## **Relatório de Pedido de Vistas | IAB-PE**

Conselho de Desenvolvimento Urbano - CDU  
Empreendimento de Impacto - Protocolo nº 8096948921

**Objeto:** Relatório de pedido de vistas - “Projeto de arquitetura para reforma com acréscimo de área sem mudança de uso de edificação de uso Não Habitacional com atividade de Comércio Varejista.”<sup>1</sup>

**Localização:** Rua Cônego Barata, nº 275, loja 01, Tamarineira, Recife.

Imagem 07: Imagem de satélite datada de 24/12/2012, onde é visível a expansão da loja voltada para a rua dos fundos. Fonte: Google Earth. Acesso em: 19/11/22.

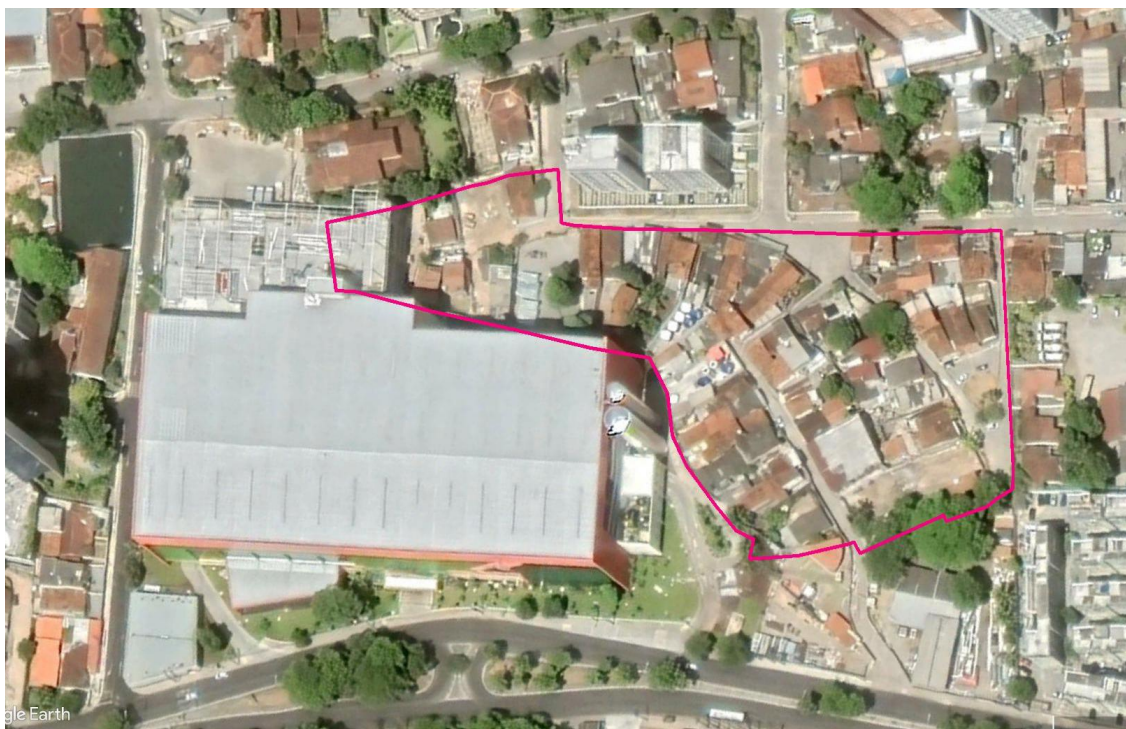
Porém, analisando a imagem de satélite do final de 2012 (imagem a seguir), já é bastante visível a construção em estágio avançado nos terrenos da esquina da rua Jundiá com José Carvalheira, construção que não havia sido aprovada pelo CDU ou por qualquer instância, já que não constava nos projetos apresentados e analisados anteriormente.

Ou seja, enquanto o projeto de alteração durante a obra estava sendo aprovado (10/12/2012), a imagem de satélite (24/12/2012) já indicava o início da construção da reforma/ampliação com acréscimo de área, que só viria a ser apresentada para aprovação em 2017 (de acordo com informações do proponente), quase 5 anos depois. No quadro apresentado na Imagem 01, onde há um asterisco no item “*APROVAÇÃO 02 (ALT. DURANTE A OBRA)*”, existe a indicação que “*Todo acréscimo ao projeto (antes de executá-lo), foi apresentado à PCR, uma vez que não poderia ser incluído no processo por aguardar o rememramento.*”.

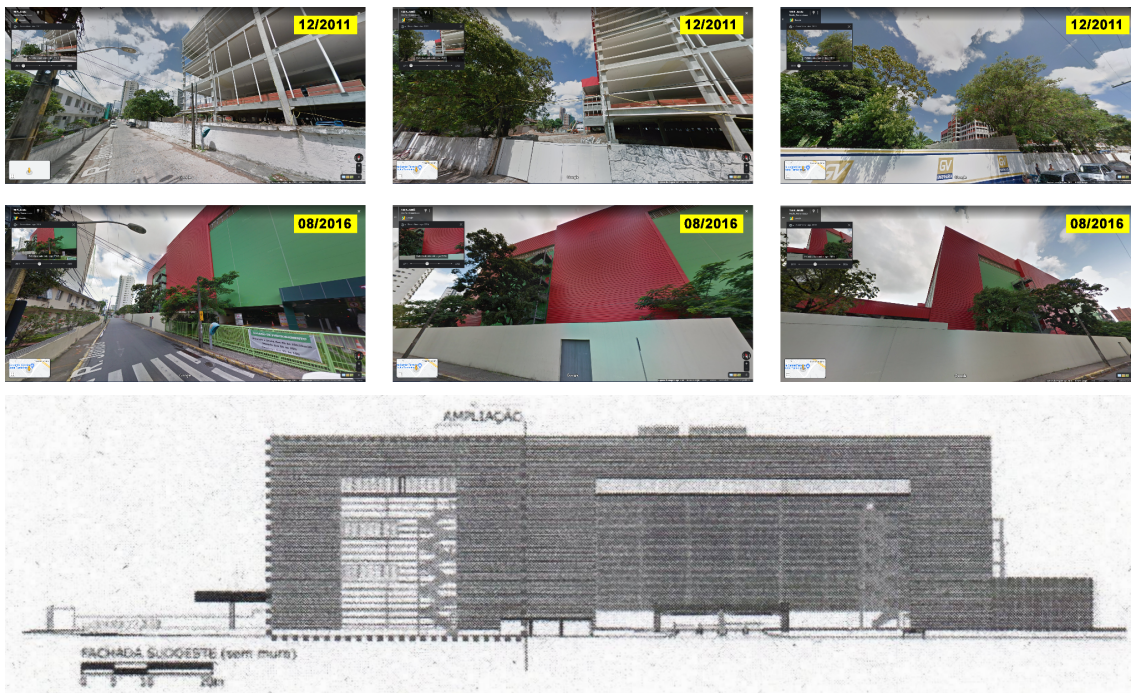
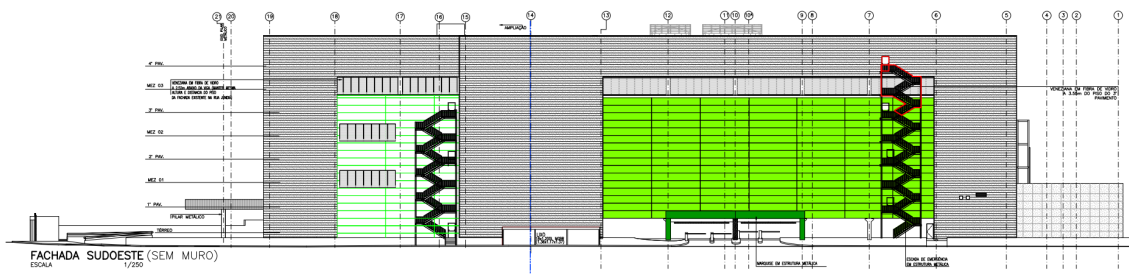
Na figura 03 da OPEI, em que são apresentadas planta, fachada e corte, com legenda de “Áreas existentes e acrescidas previstas para o Empreendimento”, são indicados partes da edificação como “Ampliação”, mas que de fato já estavam construídas desde 2013 sem aprovação do CDU, como pode ser visto nas imagens abaixo.

Imagem 19: Imagens de 2009, 2011 e 2013, indicando o avanço do volume da loja sobre a ZEIS. Fonte: Google Earth e elaboração do autor. Acesso em: 19/11/22.

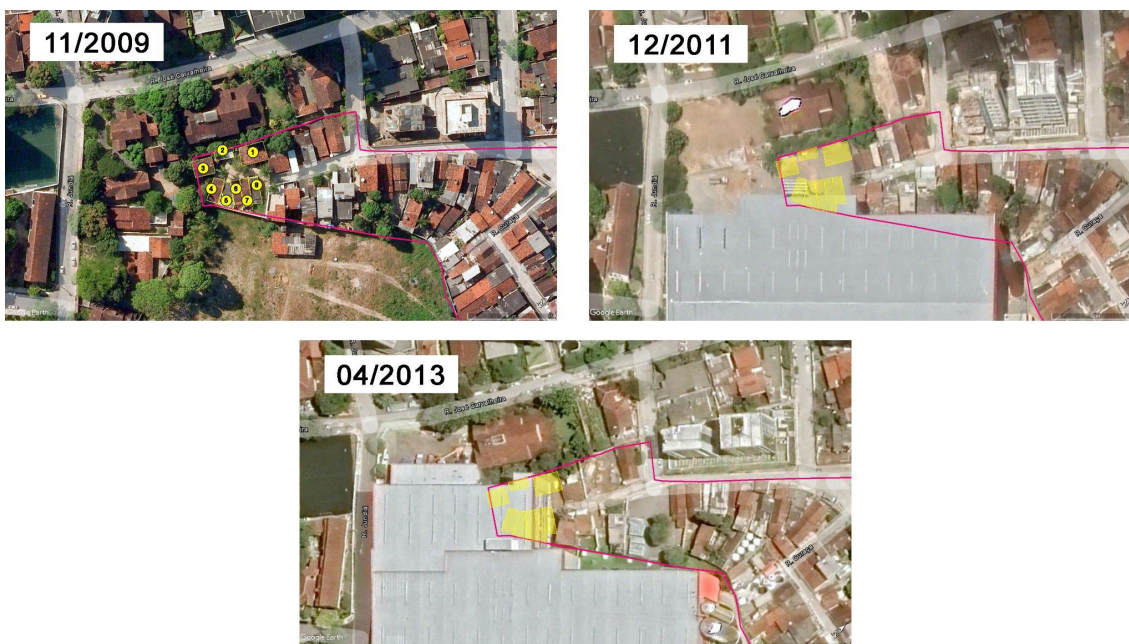
Se observarmos desde o início, houve uma primeira violação da ZEIS, ainda em 2011, com a demolição de um conjunto de casas, assim como a respectiva incorporação das áreas onde as casas estavam edificadas no terreno do empreendimento. Entre a imagem de 2009 e a imagem de 2011, é possível identificar um conjunto de aproximadamente 8 casas, no interior do perímetro da área ZEIS, que foram demolidas para a construção da loja. Já em 2013, podemos ver a construção da área acrescida avançando para o interior do limite da ZEIS, onde anteriormente estavam localizadas as casas.

Não é possível afirmar se no processo de aprovação do projeto inicial de 2008 e da alteração durante a obra de 2012 esse impacto havia sido analisado, já que o volume que avança no perímetro da ZEIS é exatamente a reforma com acréscimo de área que está sendo discutida nesse exato momento no CDU. Ou seja, o empreendedor executou uma obra sem aprovação deste conselho, avançando sobre uma área protegida por lei.

Imagem 21: Imagens de 2009 e 2021, com destaque para as áreas ocupadas por uso habitacional. Fonte: Google Earth e elaboração do autor. Acesso em: 19/11/22.

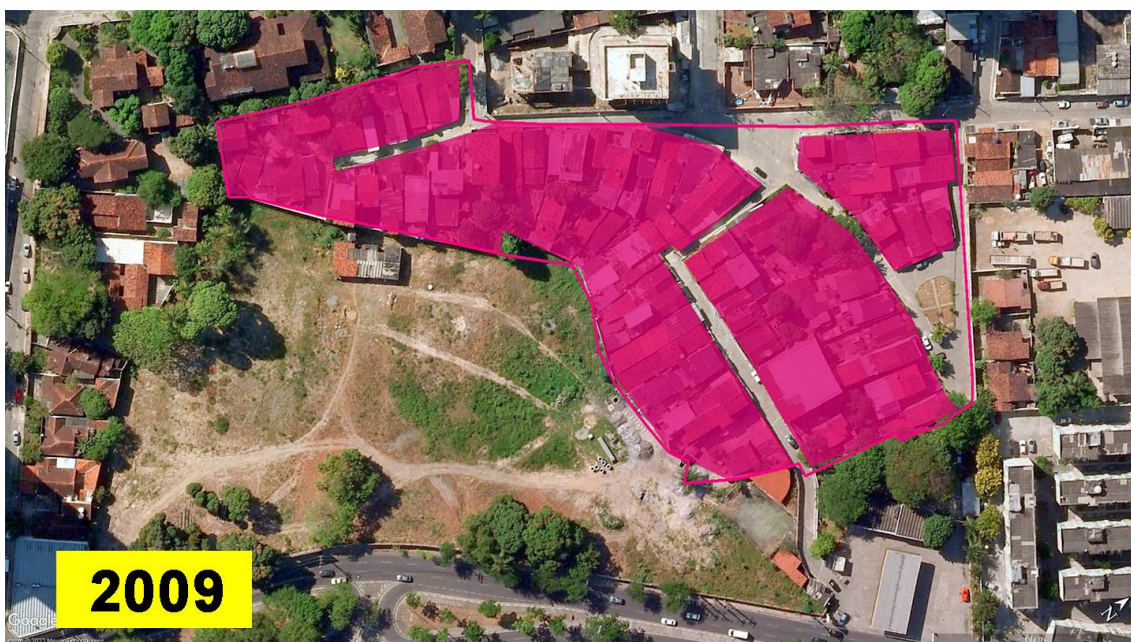
**Quando calculamos as áreas destacadas na imagem acima, podemos observar que dos 12.032 m<sup>2</sup> de área ocupada por uso habitacional indicado em**

**2009, restaram apenas 2.889 m<sup>2</sup>, ou seja, 24% de toda a área de moradia, antes do empreendimento ser executado.**

Imagem 22: Imagens de 2009 e 2021, com destaque para as áreas em que houve intervenção no sistema viário, quadras e praças. Fonte: Google Earth. Acesso em: 19/11/22.

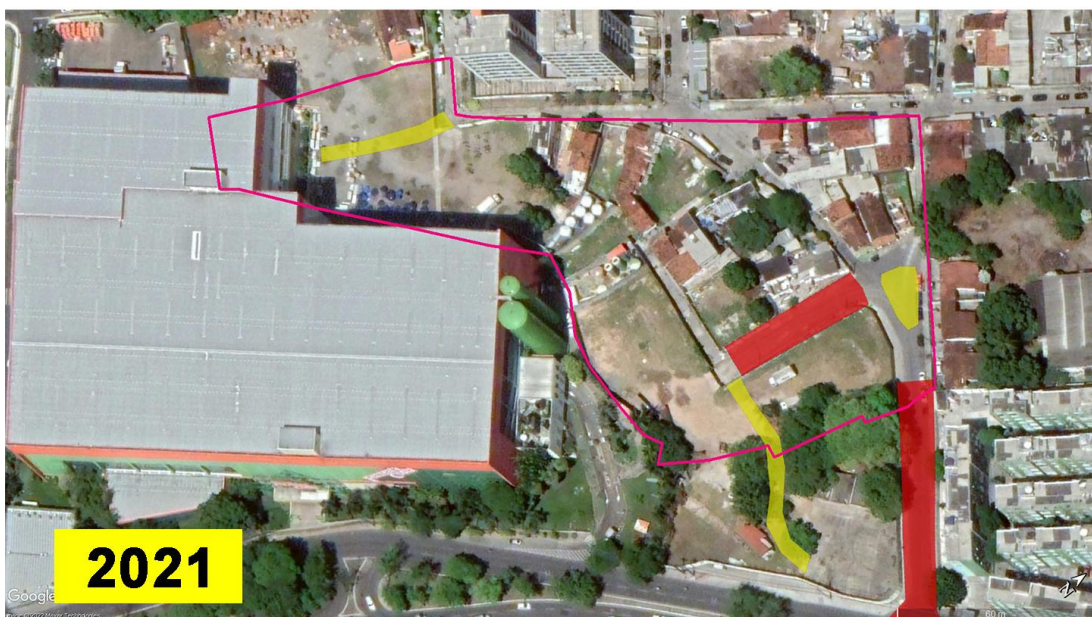
Não bastasse o processo de instalação do empreendimento causar o impacto de remoção de 76% da área habitacional da ZEIS, foram realizadas algumas alterações no parcelamento, tanto no sistema viário, que teve duas vias novas abertas (em vermelho) e duas vias fechadas e inseridas nos terrenos da empresa (em amarelo), como a praça que foi pavimentada, indicada na Imagem 15 (em amarelo):

Imagem 25: Tabela comparativa demonstrando como deveria ser realizado o calculo do solo natural. Fonte: Planta e quadro de áreas: <https://bpm.recife.pe.gov.br/agiles/file/temporary?pk=9-p7i1rvl3913hjt5qx> com elaboração da tabela pelo autor.. Acesso em: 19/11/22.

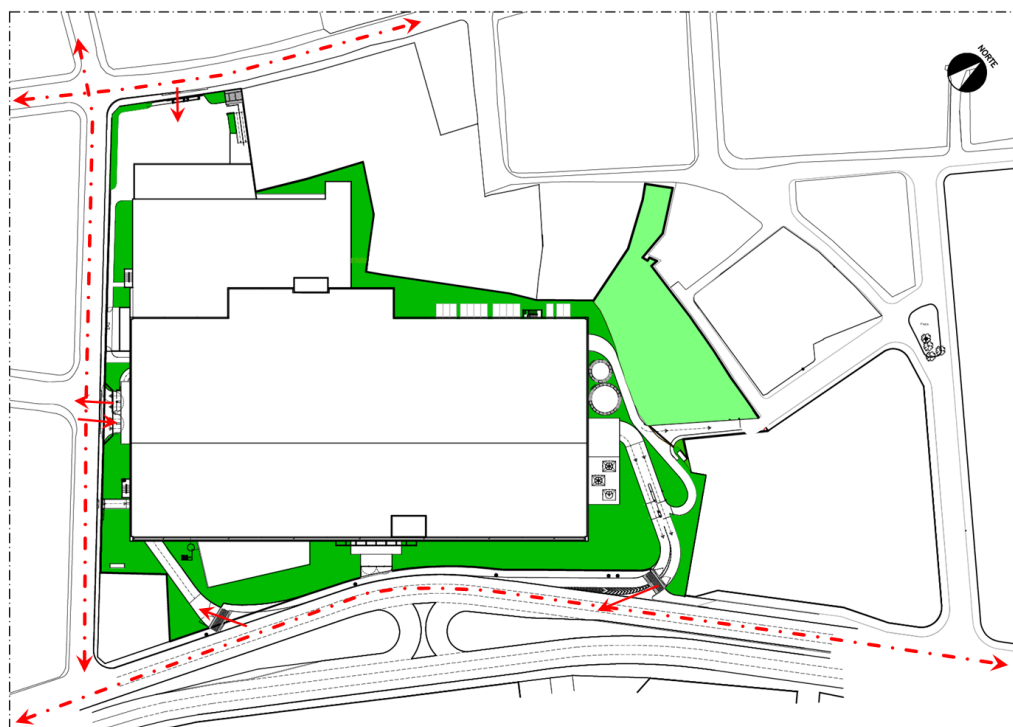
Apesar das diversas alterações de números e percentuais, foi utilizado o quadro de áreas mais atualizado encontrado na documentação, em planta<sup>20</sup> datada de 10/05/22. Mesmo com o remembramento do terreno indicado na planta, o percentual de 30% não é atingido, já que é necessário somar ao terreno a nova área verde que será lembrada. Isso sem contar as discrepâncias entre os números apresentados, já que na referida planta fala em 4.423,83m<sup>2</sup> somados solo natural e solo permeável computável, enquanto a planta a seguir, apresentada durante a última reunião do CDU (21/10/22), indica 4.037,48m<sup>2</sup>, uma diferença de quase 10% entre elas.

Considerando que com o remembramento o terreno passa a ter pouco mais de 23mil m<sup>2</sup>, o quadro final de cálculo ficaria assim:
